Re: Expediente N° 13-247429
Solicitud de patente titulada: "TANQUE PARA LAVADORA DE ROPAS"
Solicitante: WHIRLPOOL S.A.
Nuestra Re: P2013/000042

RESPUESTA AL OFICIO No. 7121 NOTIFICADO POR FIJACIÓN EN LISTA de fecha 30 de
junio de 2015

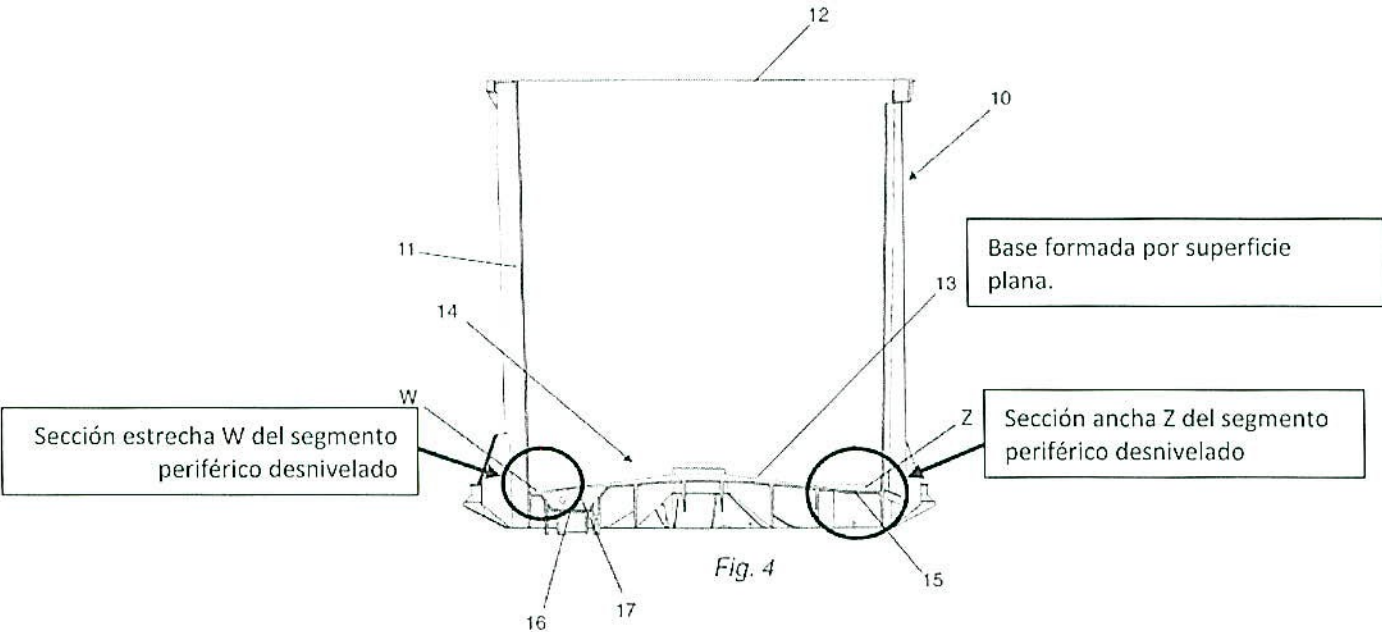
3. Por último, con respecto a la claridad de las Reivindicaciones, el Examinador objeta la frase "que se va estrechando como embudo (17)", por considerarla un resultado a alcanzar. No obstante, me permito aclarar a ese Despacho que la mencionada expresión NO hace referencia al resultado buscado con la presente invención, sino que se dirige a una característica técnica estructural relativa a la geometría del borde periférico del orificio de drenaje de agua. Con el objeto de presentar esta característica estructural de manera más clara, se ha modificado la Reivindicación 4 para indicar que "el orificio de drenaje de agua (16) comprende un borde periférico cónico (17)".

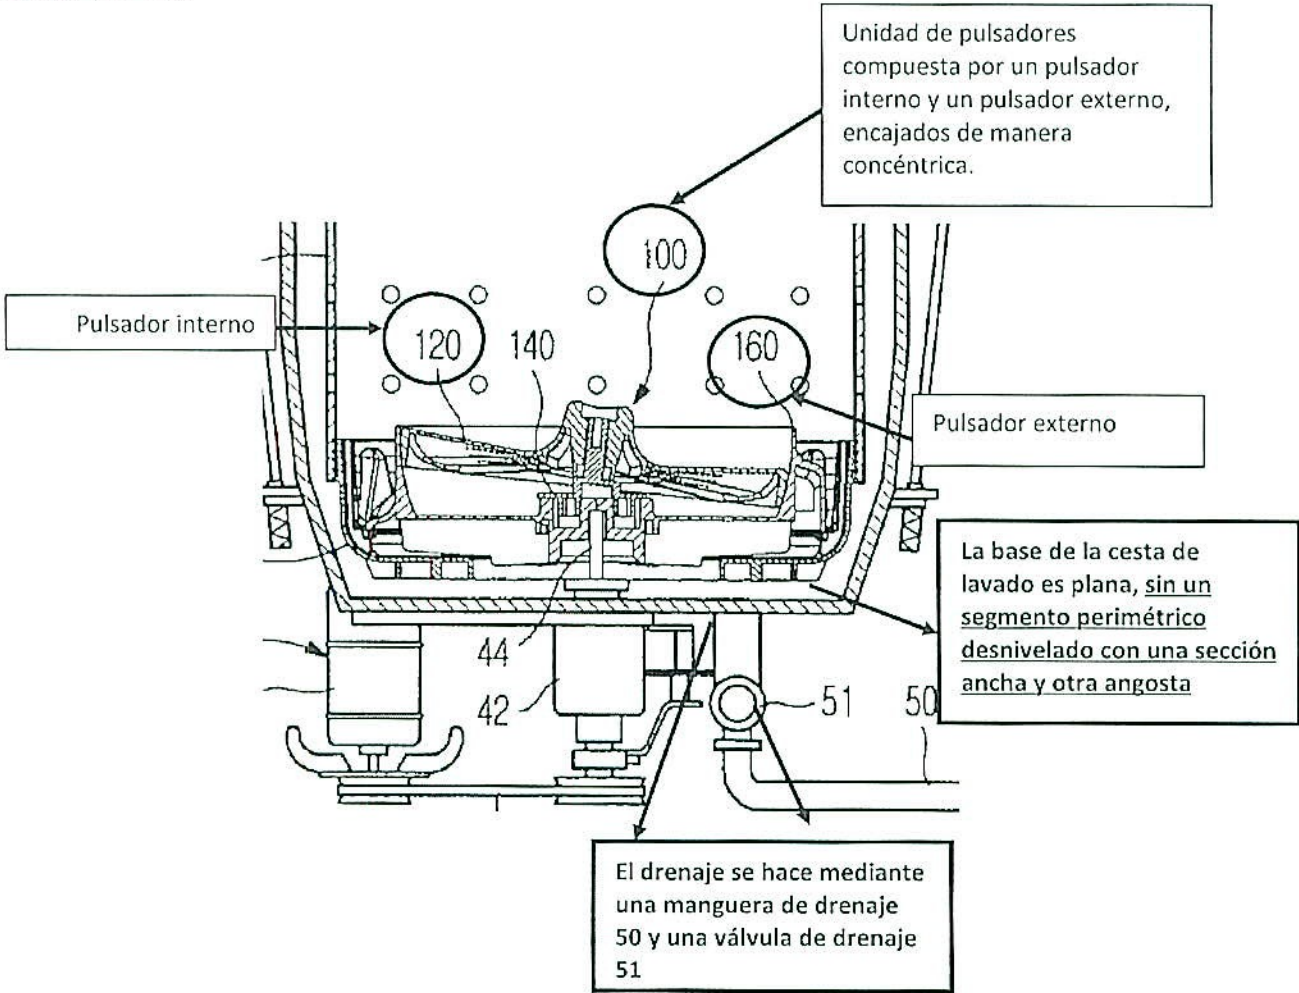
4. El Examinador considera que la Reivindicación 1 de la presente invención carece de novedad en vista del documento D1 (US2010281926), argumentado que las características técnicas de la presente invención se encuentran anticipadas por este documento. Manifiesto mi desacuerdo con esta conclusión y proporciono las siguientes aclaraciones que demuestran las amplias diferencias que existen entre el tanque para lavadora de ropas reivindicado por mandante y la máquina de lavado divulgada por D1.

- i) el cuerpo estructural posee un diámetro (D) y una altura (H) cuya base es formada por una superficie plana
- ii) la base formada por una superficie plana está provista de un segmento periférico desnivelado en el cual a su vez está provisto de una sección ancha (Z) y una sección estrecha (W).

Estos elementos se representan claramente en las figuras allegadas como sigue:

Las anteriores figuras explican por sí solas que la presente invención se dirige a la base del tanque de lavado y **NO a elementos dispuestos sobre dicha base**, tales como los pulsadores interno y externo de D1. Por lo tanto, la base de la presente invención y el pulsador externo de D1 son componentes muy diferentes, entre los cuales no es posible establecer ninguna comparación.

Dada la mencionada diferencia, la única comparación a establecer entre D1 y la presente invención es con respecto a la base de los tanques en cada caso. Como se puede ver en las etiquetas enmarcadas sobre la figura de D1, la base del tanque en D1 no tiene la configuración reclamada en la presente invención, la cual está provista por un segmento periférico desnivelado con secciones ancha y angosta Z y W, respectivamente. Por el contrario, la base de D1 presenta una superficie plana sin ninguna desnivelación, ni mucho menos secciones del borde periférico de la base con diferentes anchos.
